改善箇所説明図

改善の内容

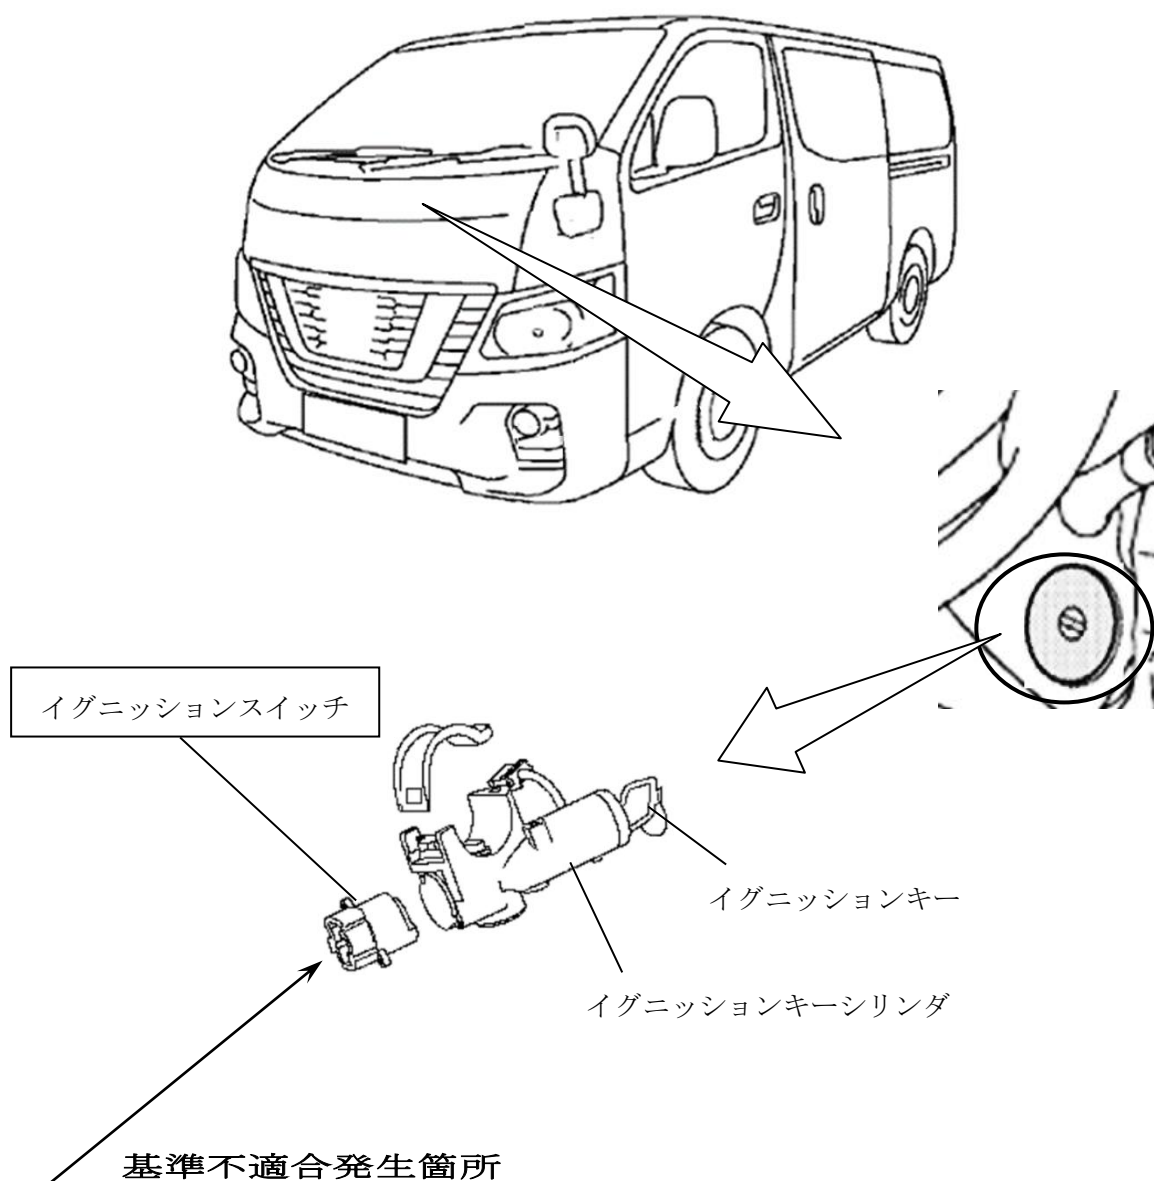
イグニッションスイッチのポジション保持用スプリングにおいて、成形設備のメンテナンスが不適切なため、成形時に傷がついたものがある。そのため、イグニッションキー操作の繰り返しによって当該スプリングが破損し、イグニッションキーに多数のキーホルダー等の重量物を装着していると、走行中の振動等によりイグニッションキーがON位置以外に回転し、車両電源が断たれてエンジンが停止するおそれがある。なお、この状態で事故を起こした場合、エアバッグが展開しない。

全車両、イグニッションスイッチを良品と交換する。

識別：銀色のシールをモデルナンバープレートの右横に貼り付ける。
